図-1 ページング・電力保安通信用電話設備 電源系統図

福島第一原子力発電所 特定原子力施設に係る実施計画変更比較表（第Ⅲ章 第3編 1.2 火災への対応）

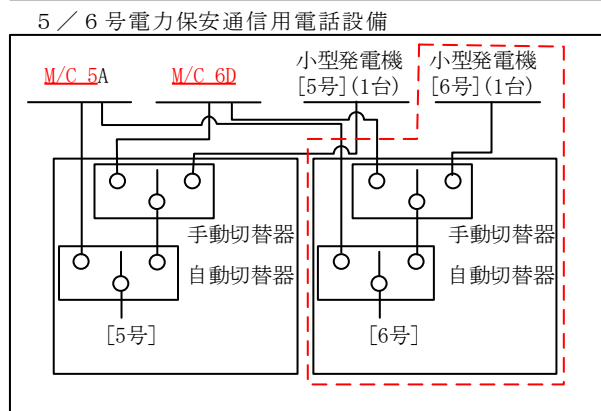
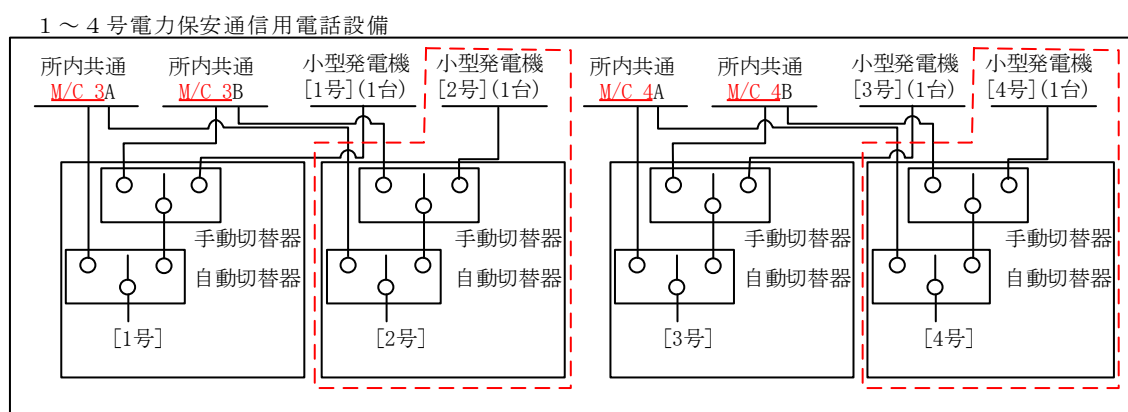
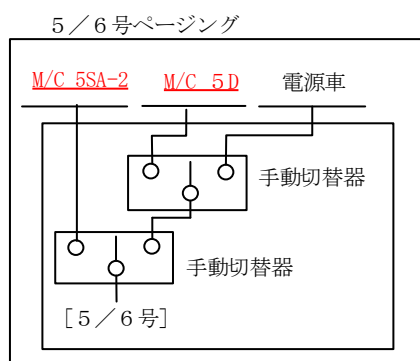
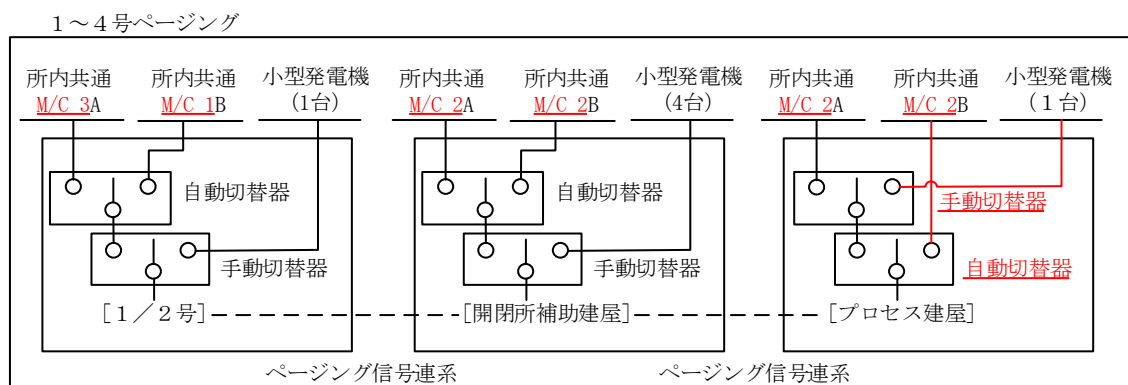
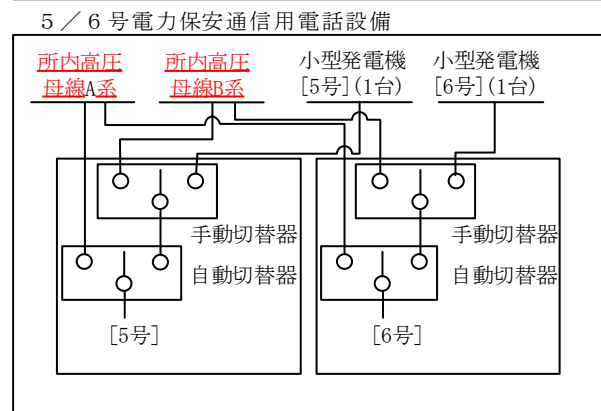
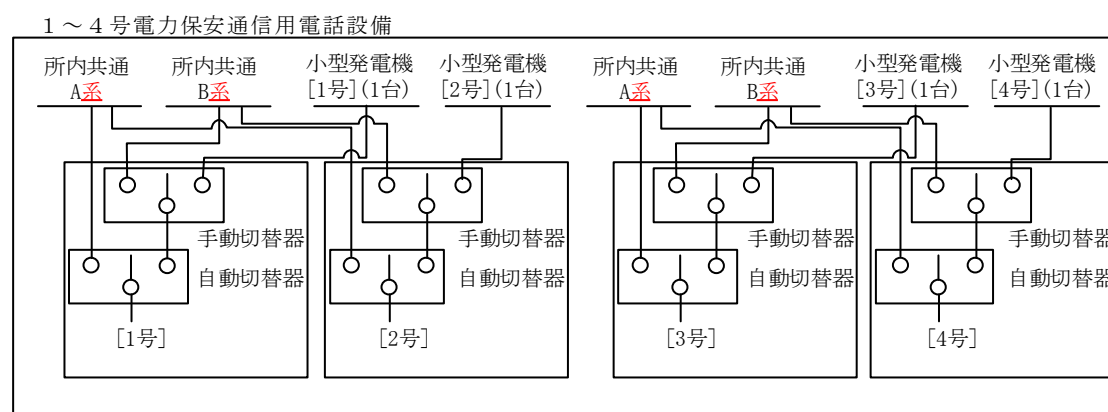
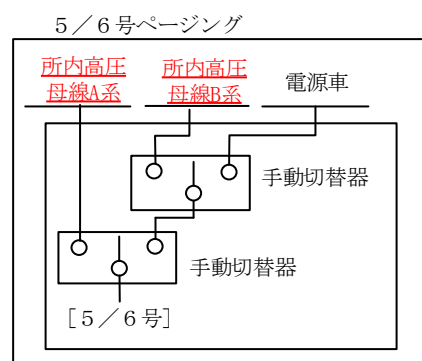
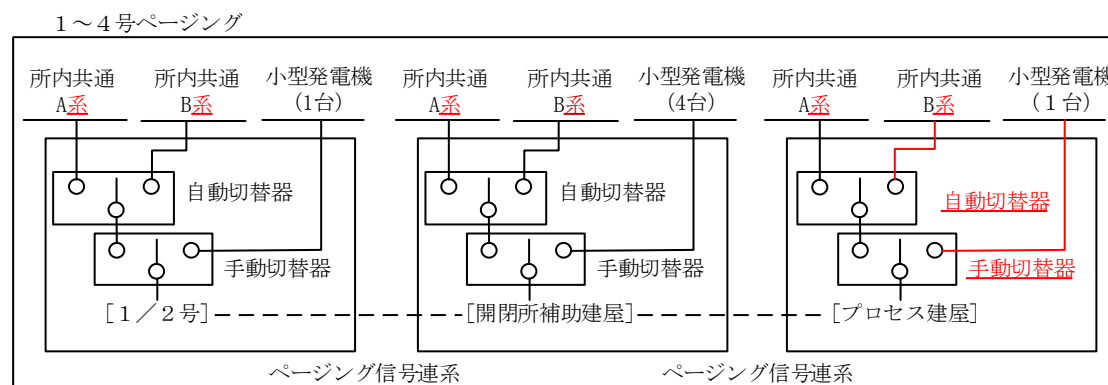
供給電源をA系、B系2系統から受電していることを明確にするための変更

1~4号ページング：プロセス建屋の電源切替器リプレースに伴う変更

図-2 作業用照明 電源系統図

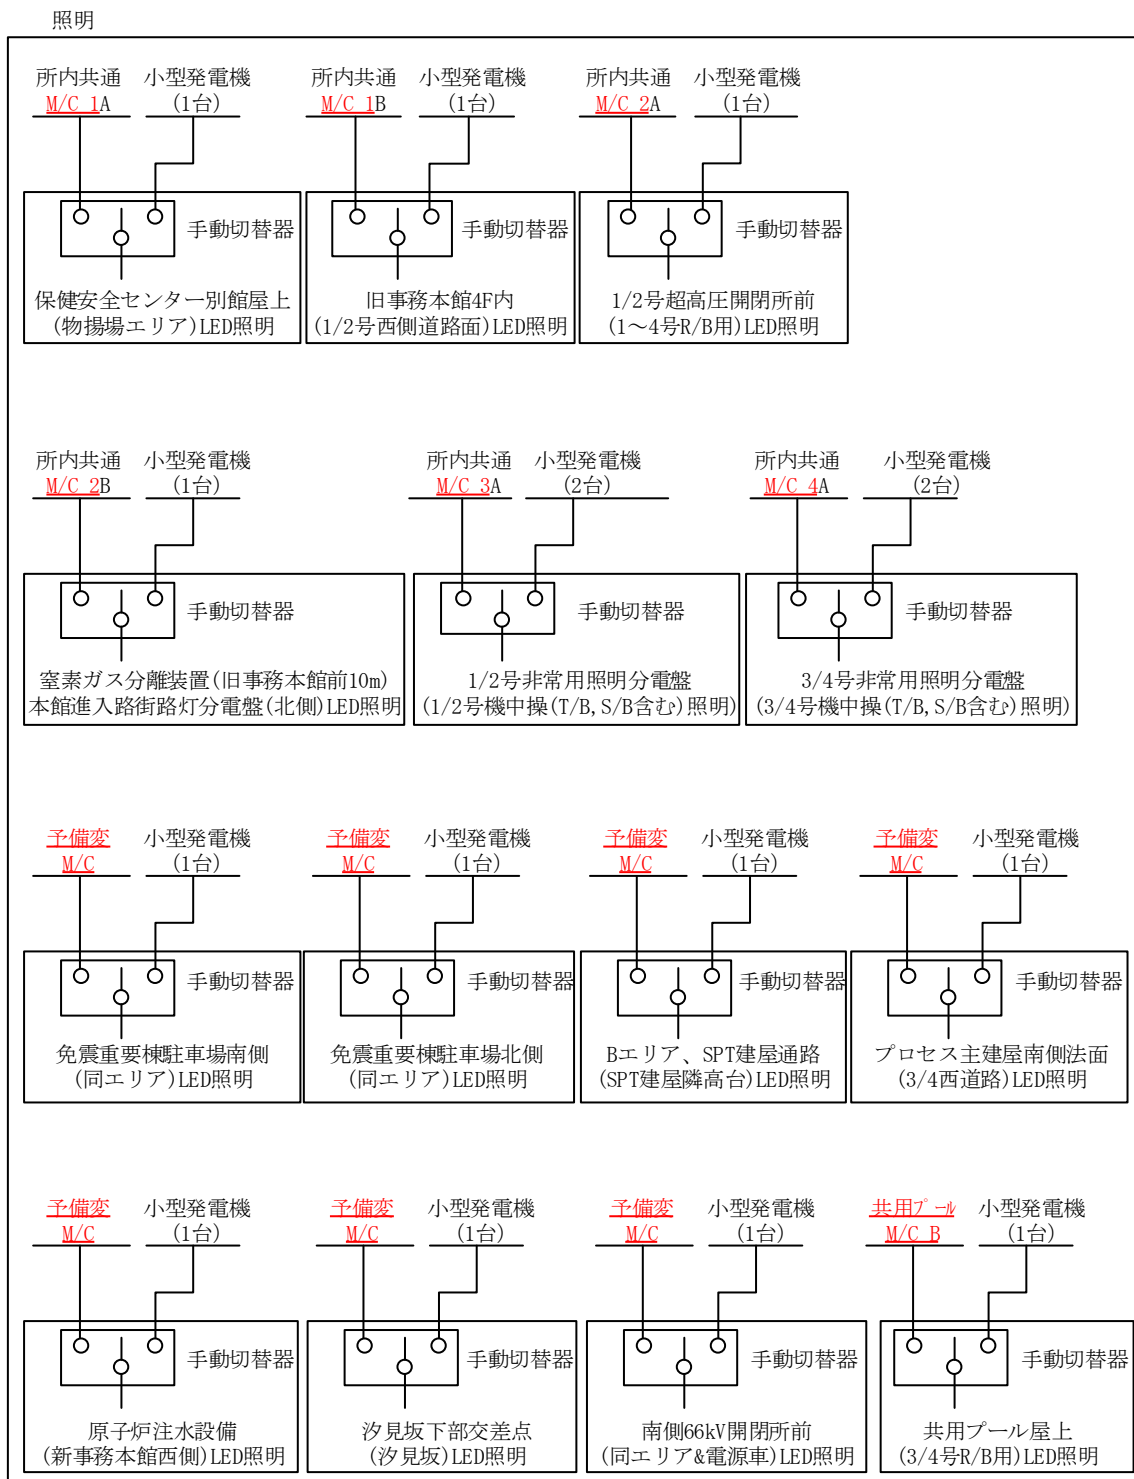
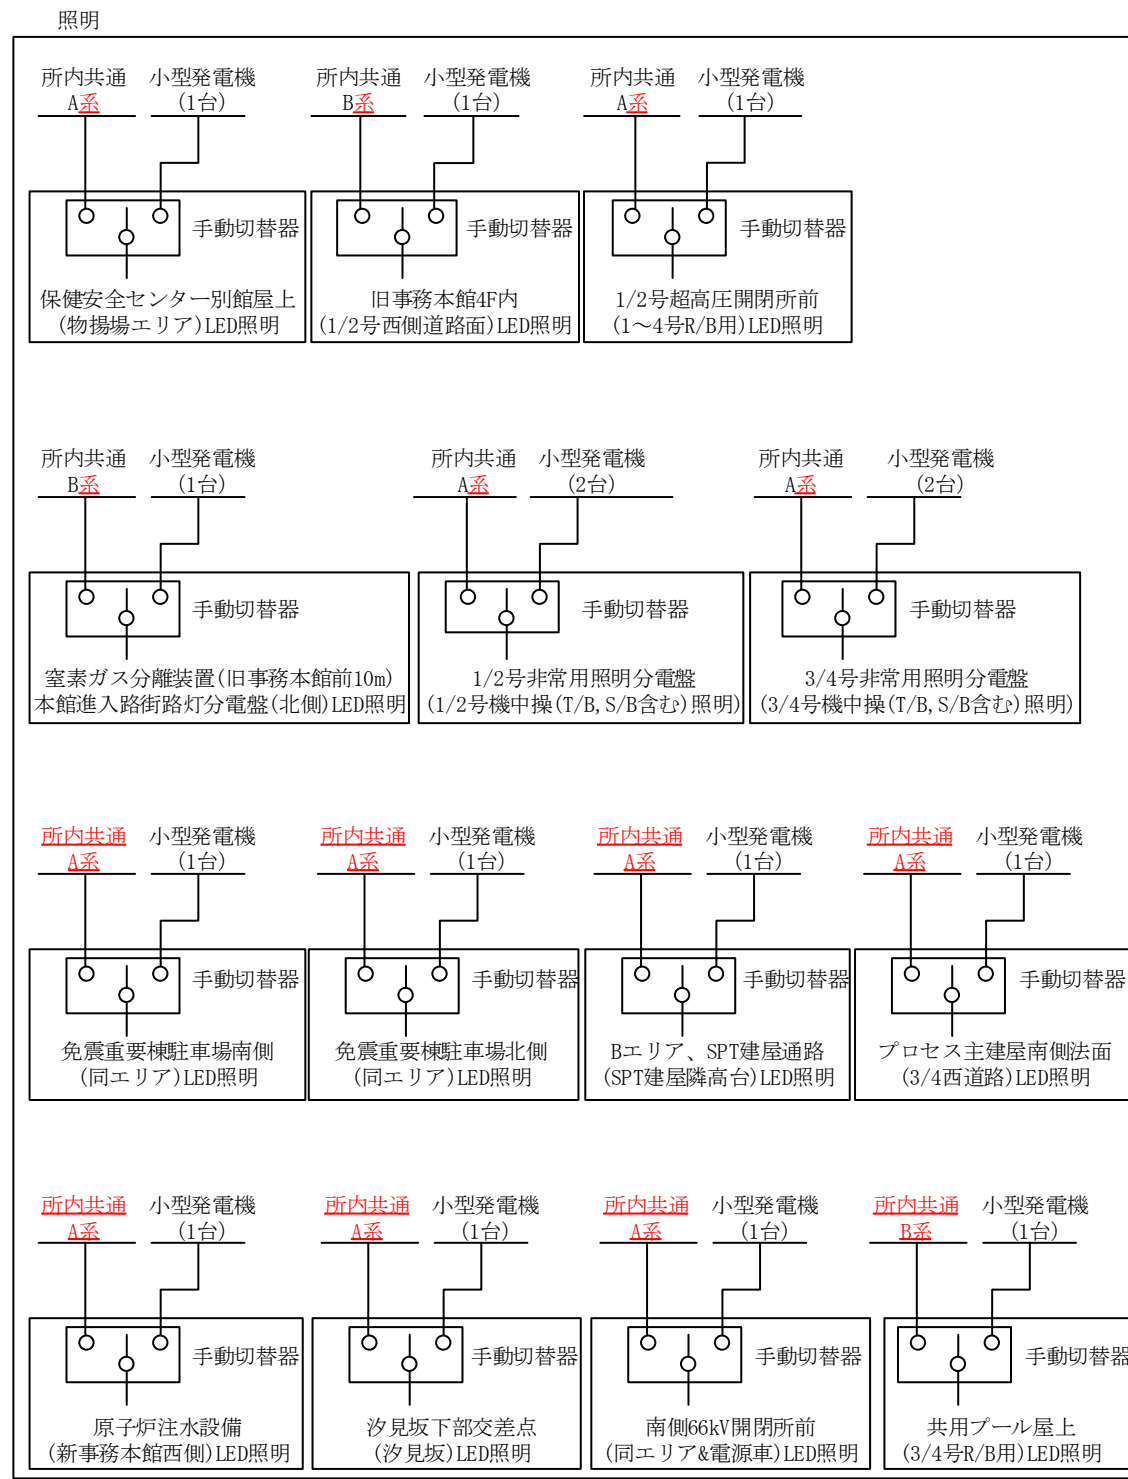
供給電源を所内電源系統（A系またはB系）から受電していることを明確にするための変更
